11627/23
ADD 1

REGOLAMENTO DELEGATO (UE) .../... DELLA COMMISSIONE

che rettifica i regolamenti delegati (UE) n. 626/2011, (UE) 2019/2015, (UE) 2019/2016 e (UE) 2019/2018 per quanto riguarda i requisiti di etichettatura energetica per i condizionatori d'aria, le sorgenti luminose, gli apparecchi di refrigerazione e gli apparecchi di refrigerazione con funzione di vendita diretta

ALLEGATO 1

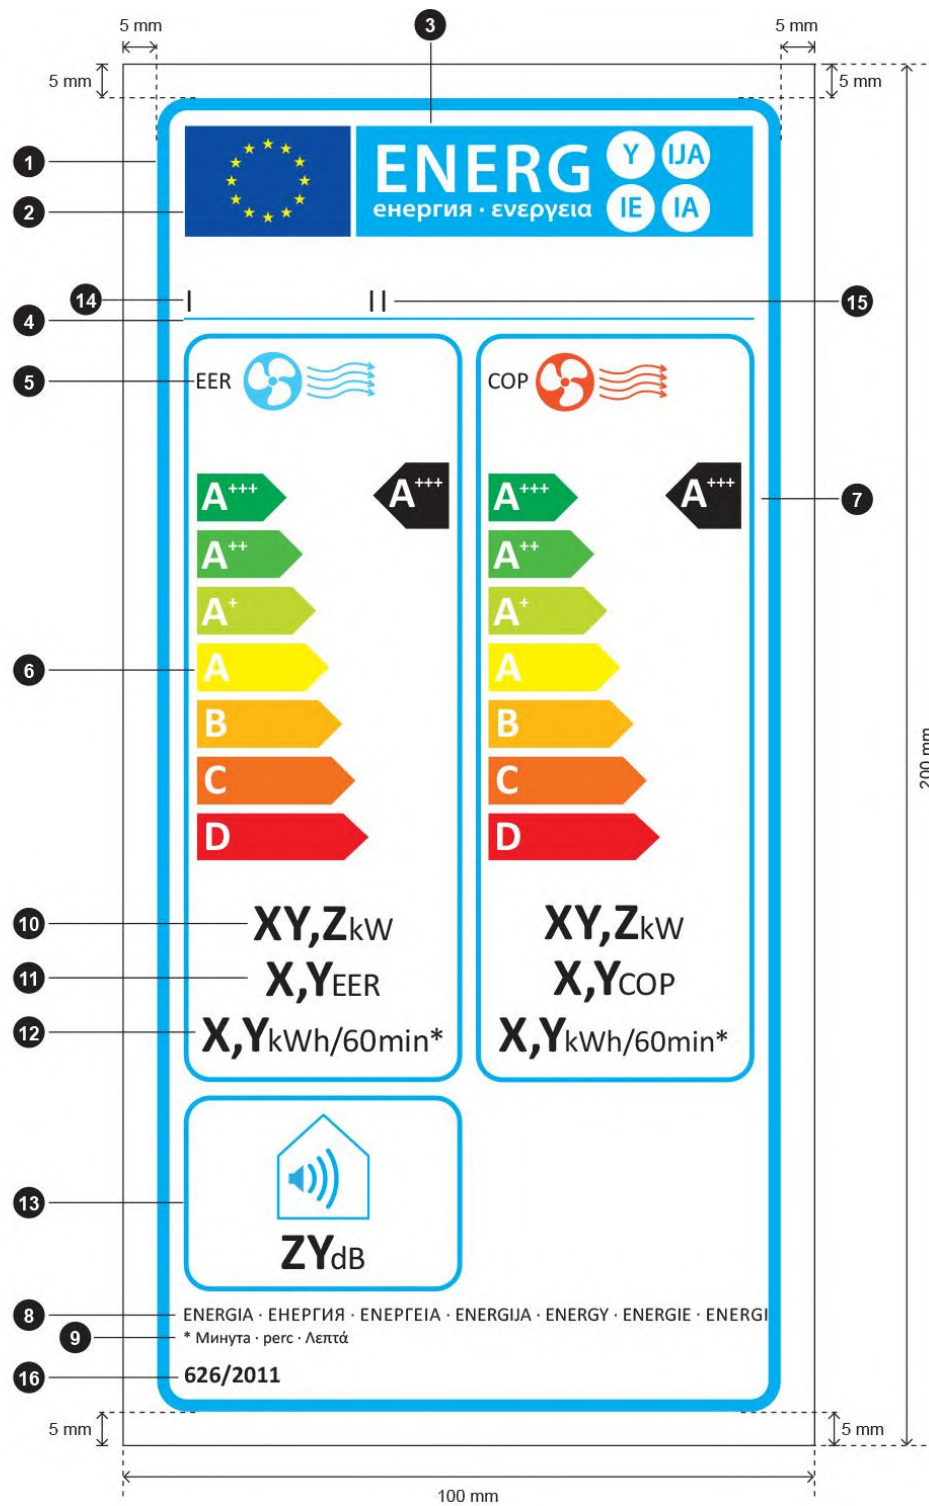
- (5) all'allegato III, è opportuno modificare le immagini come segue:
- (1) sostituire l'immagine della sezione 4.1 con l'immagine seguente:

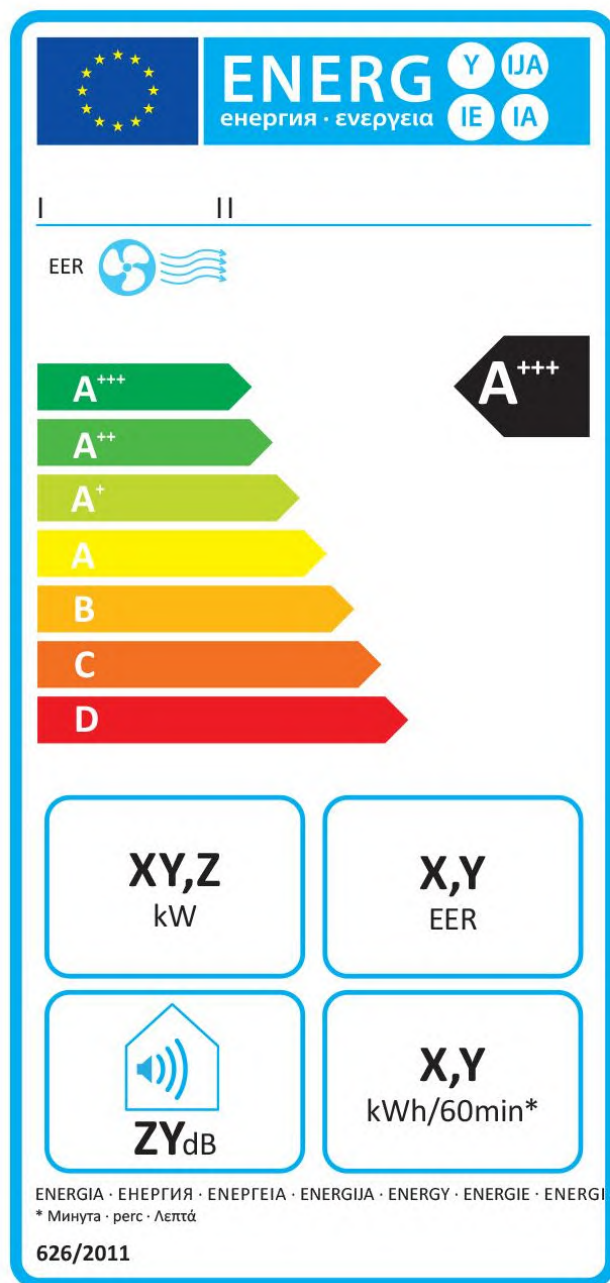
(2) sostituire l'immagine della sezione 4.2 con l'immagine seguente:

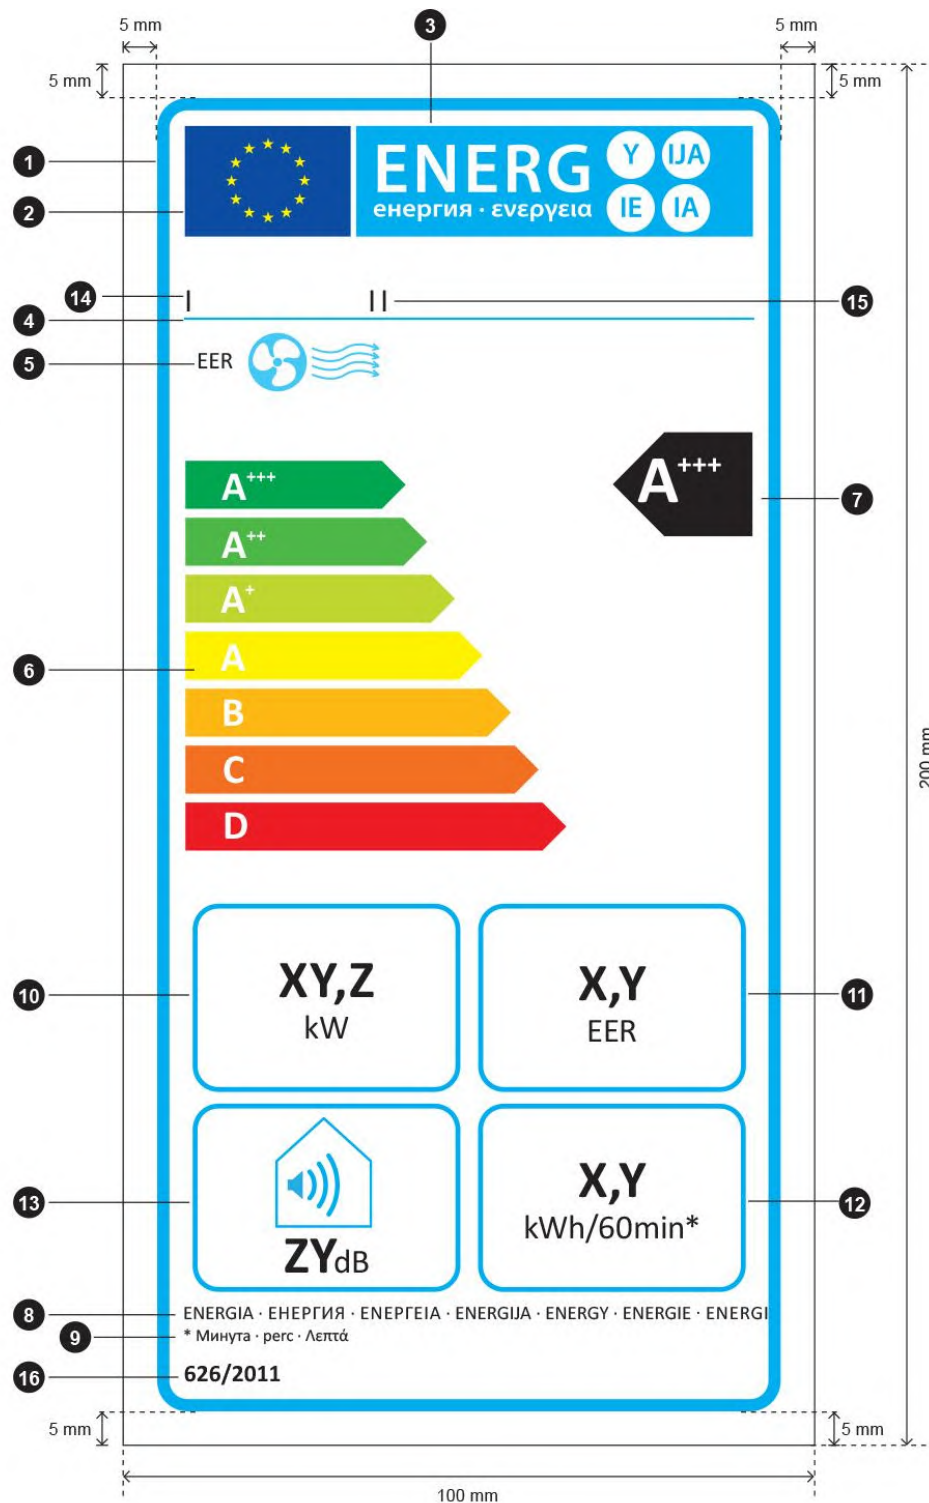
(3) sostituire l'immagine della sezione 4.3 con l'immagine seguente:

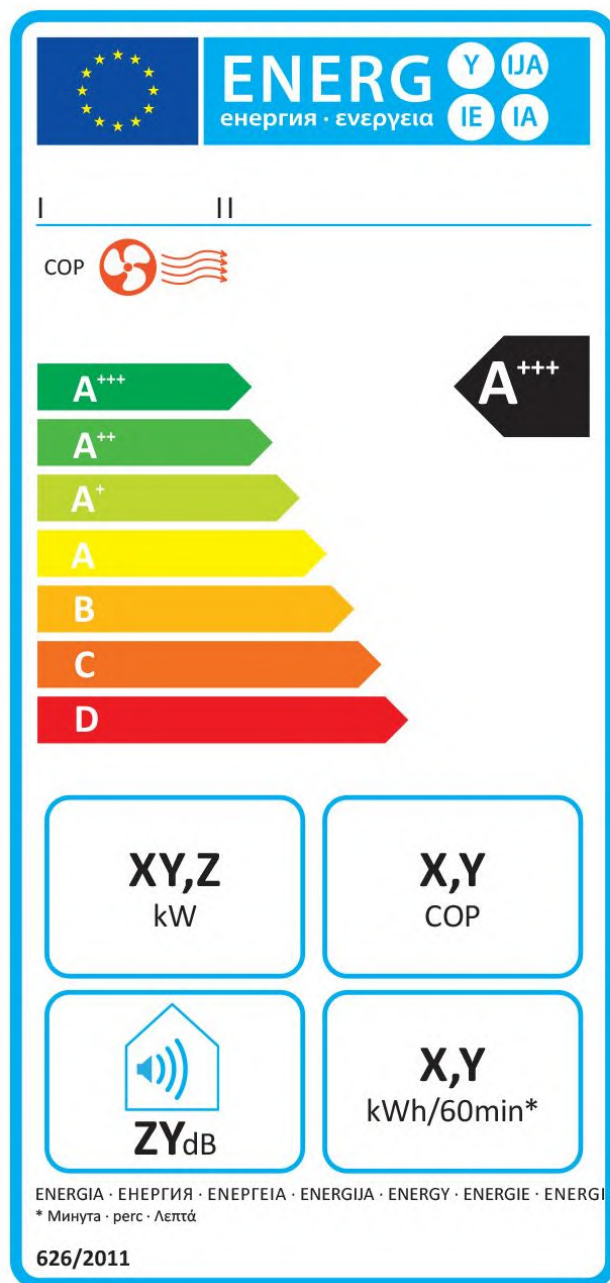
(4) sostituire l'immagine della sezione 4.4 con l'immagine seguente:

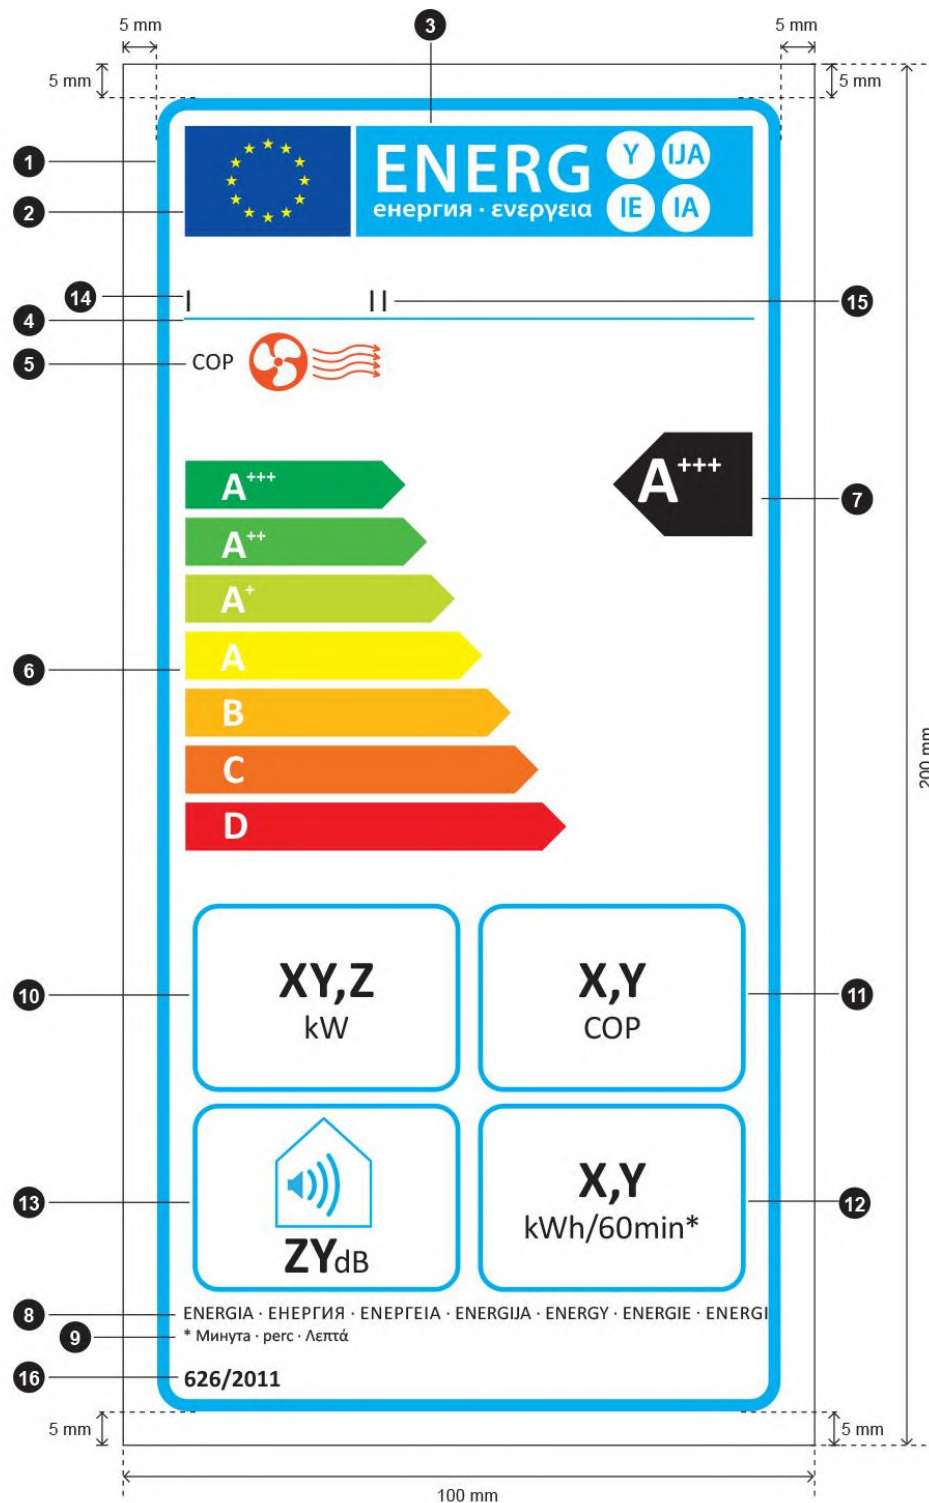
(5) sostituire l'immagine della sezione 4.5 con l'immagine seguente:

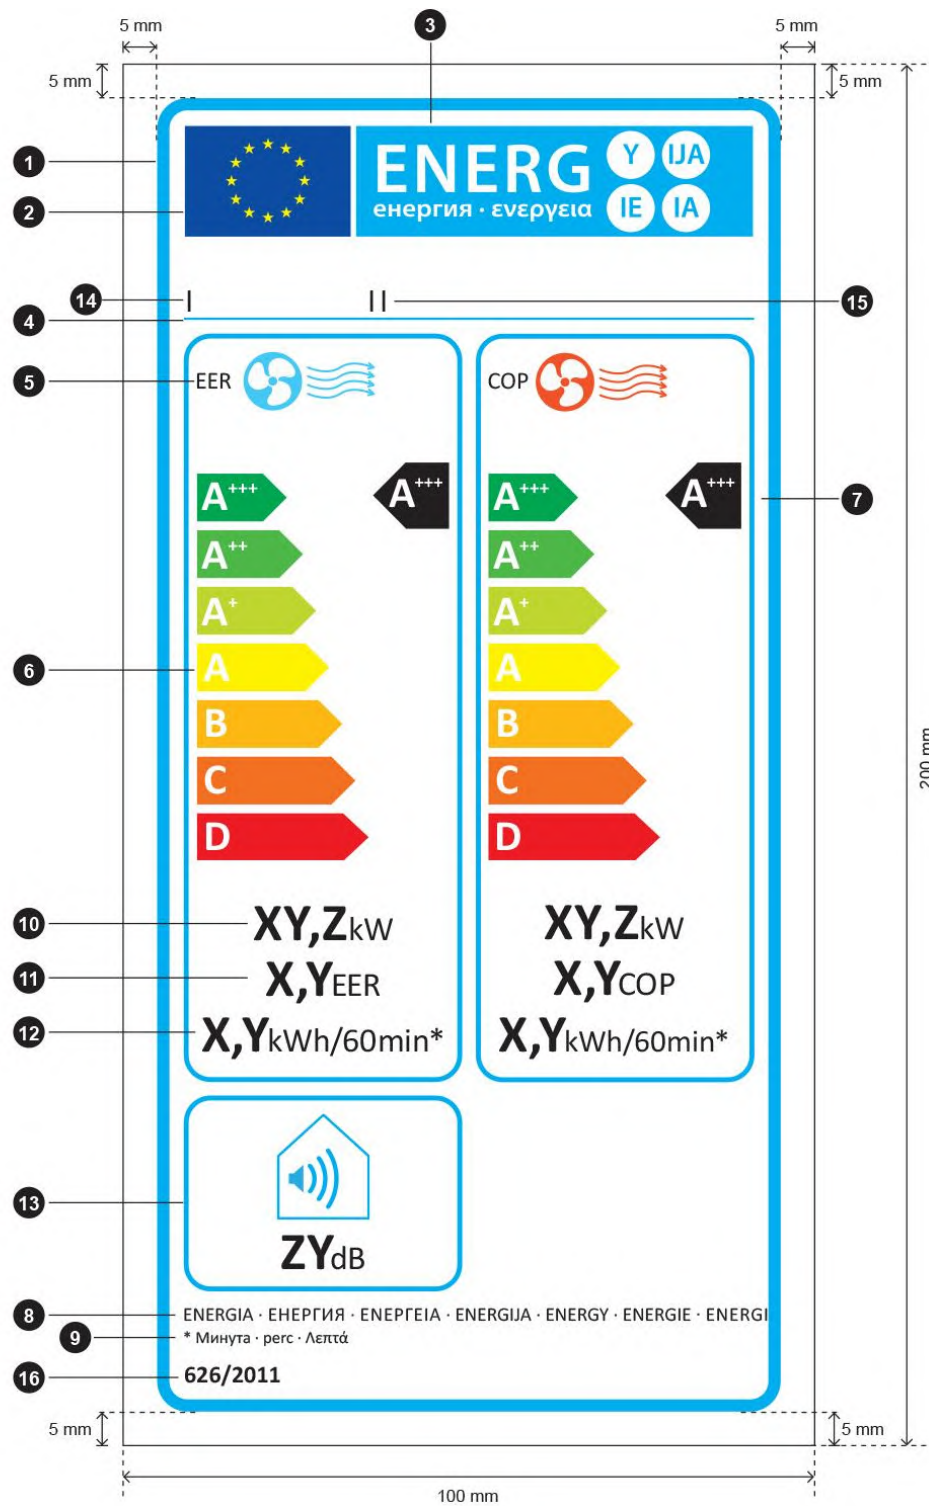
(7) sostituire l'immagine della sezione 5.1 con l'immagine seguente:

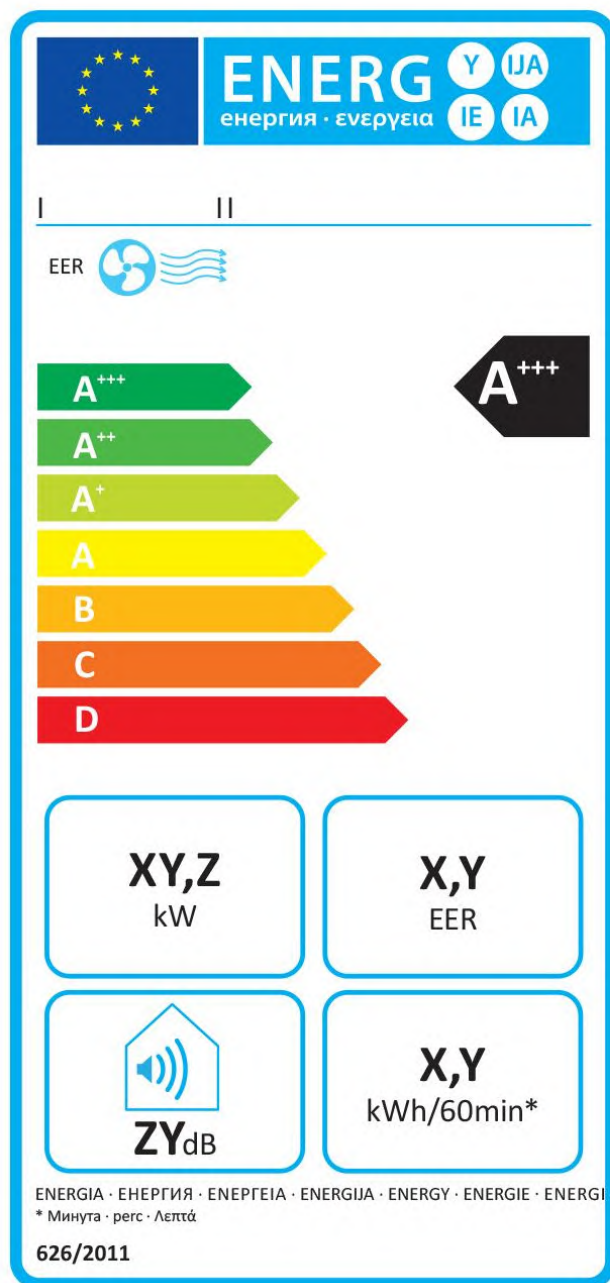
(8) sostituire l'immagine della sezione 5.2 con l'immagine seguente:

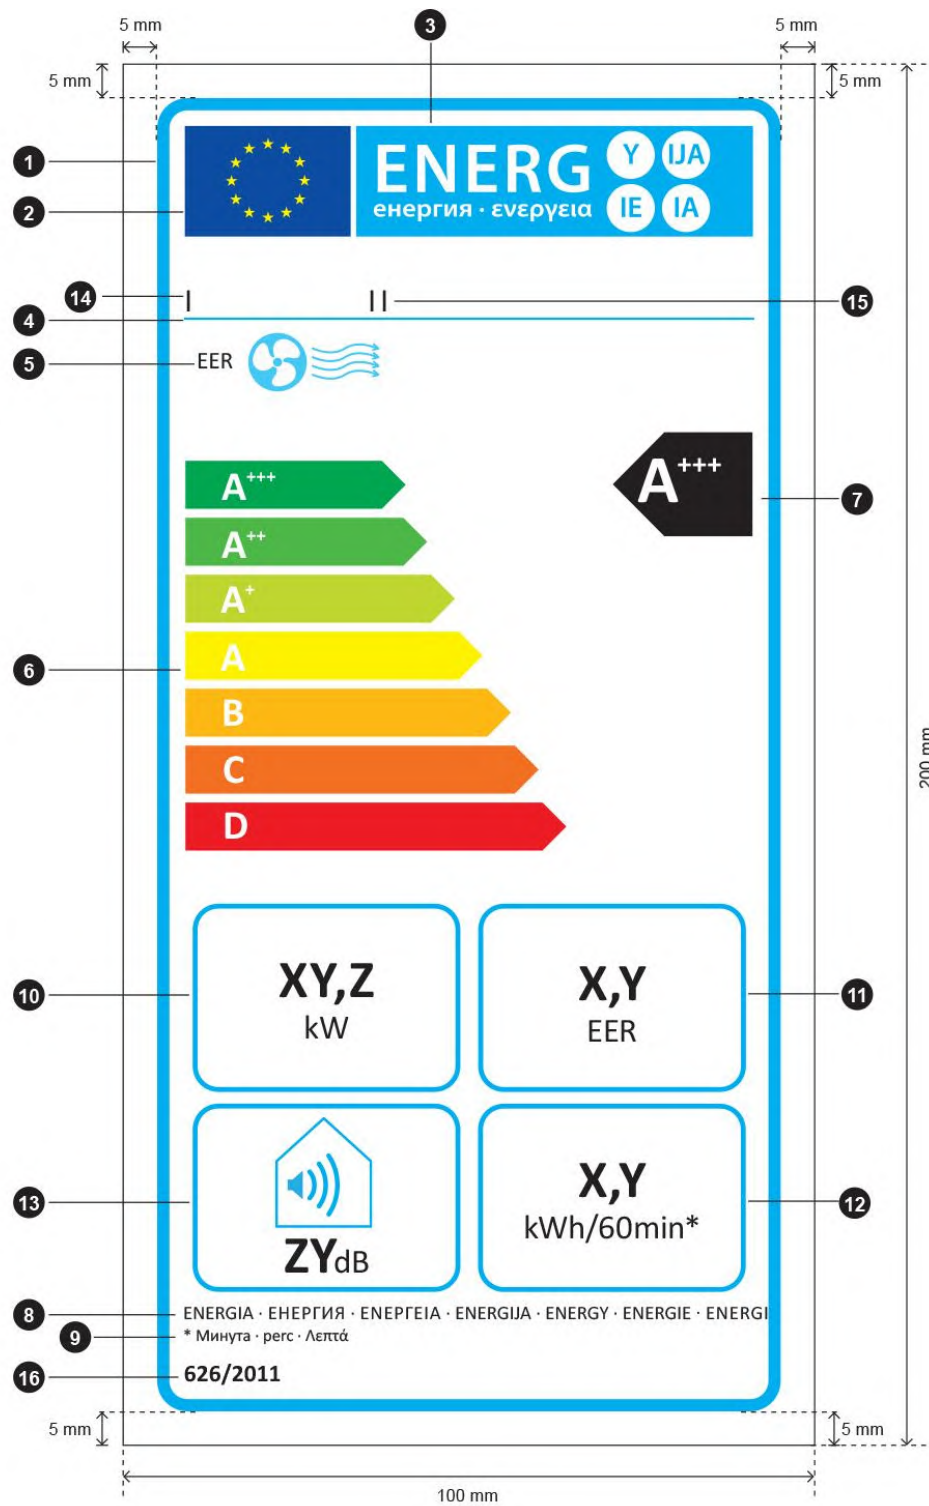
(9) sostituire l'immagine della sezione 5.3 con l'immagine seguente:

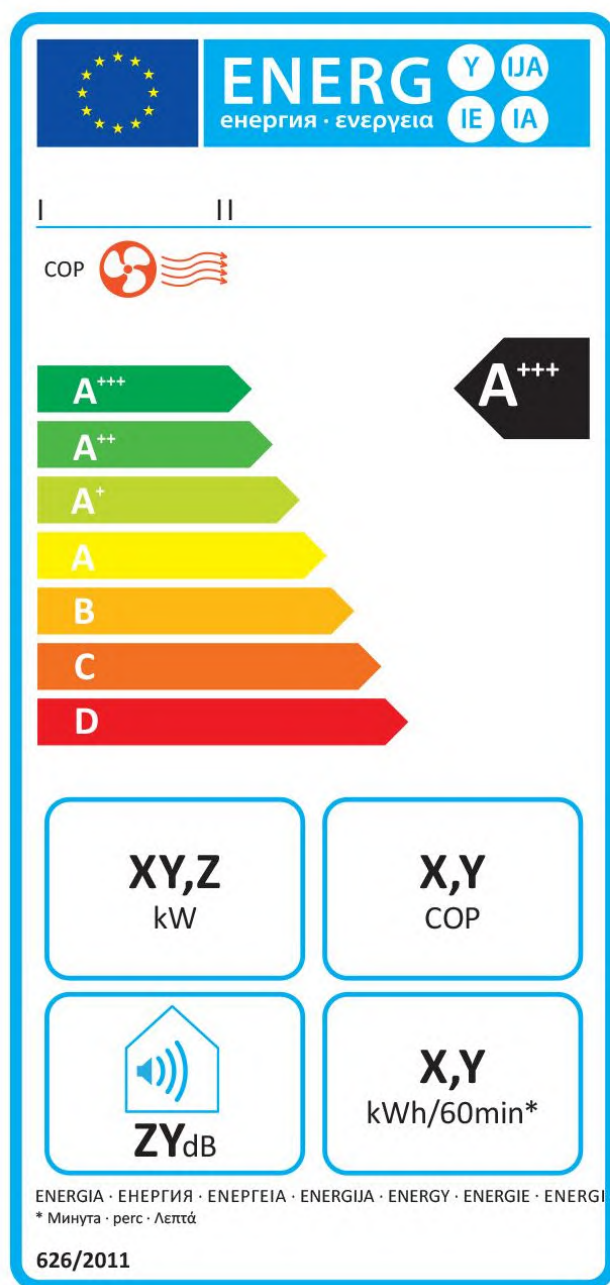
(10) sostituire l'immagine della sezione 5.4 con l'immagine seguente:
